NIEDERSCHRIFT

Gremium: Gemeinde Karlsfeld
Bau- und Werkausschuss Nr. 008

Sitzung am: Mittwoch, 25. Juli 2018

Bebauungsplan Nr.111 'Neue Grundschule Krenmoosstraße';
- Behandlung der während des erneuten Verfahrens nach
§§ 3 Abs. 2 und 4 Abs. 2 BauGB vorgebrachten Stellungnahmen
- Satzungsbeschluss

Ausschnitt Bebauungsplan, Stand 02.05.2018

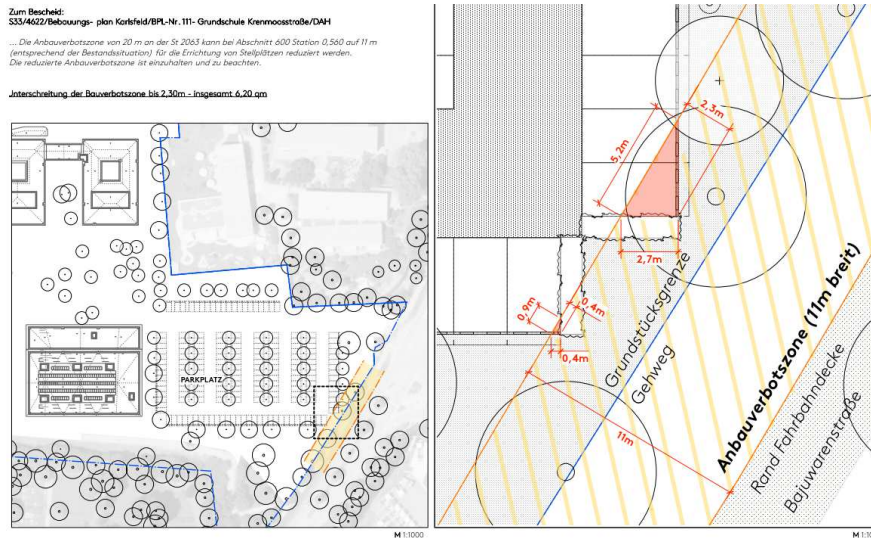
Die Anbauverbotszone von 20 m an der St 2063 kann bei Abschnitt 600 Station 0,560 auf 11 m (entsprechend der Bestandssituation) für die Errichtung von Stellplätzen reduziert werden.

Die reduzierte Anbauverbotszone ist einzuhalten und zu beachten.

Die Stellplätze dürfen gemäß Plan (siehe Abbildung Nr. 2) errichtet werden, jedoch mit der Auflage, dass falls aufgrund von Anpassungen bzw. des Ausbaus der Staatsstraße der Platz benötigt wird, sind die Parkplätze auf Kosten der Gemeinde Karlsfeld zurückzubauen.

Der Inhalt der Stellungnahme wird zur Kenntnis genommen. Die Hinweise werden beachtet und entsprechend weitere Schritte veranlasst.

Bzgl. der Anbindung des Gebietes an die Bajuwarenstraße St 2063 wird die Gemeinde nun mit dem staatlichen Bauamt eine entsprechende Vereinbarung abschließen. Die fachliche Einschätzung des Planungsbüros für den Verkehr wird dabei beachtet.

Änderungen oder Ergänzungen der Planung erfolgen nicht.
